改善箇所説明図

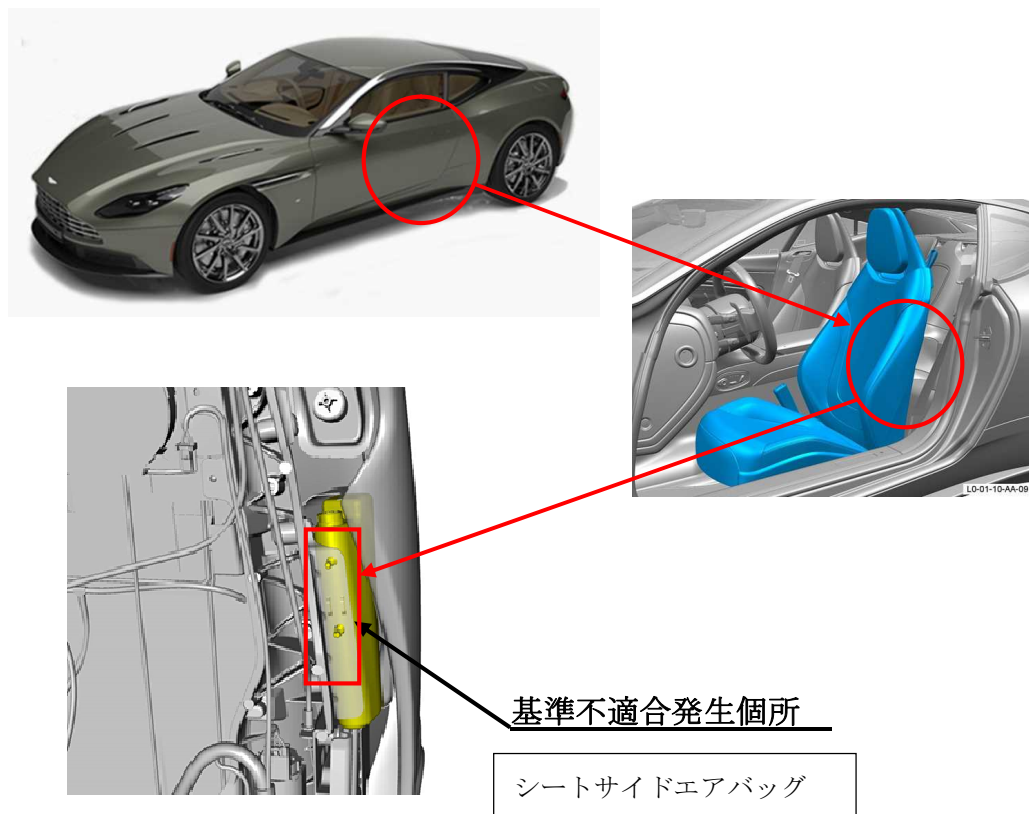
左右前席サイドエアバッグにおいて、車両製造時の作業管理が不適切なため、エアバッグ固定用ナットが規定トルクで締め付けられていないものがある。そのため、エアバッグ展開時に正常に作動しないおそれがある。

全車両、エアバッグ固定用ナットの取り付け状態を点検し、適切に締め付けられていない場合は規定トルクで締め直す。

運転席ドアストライカーへ黄色ペイントを塗布する。
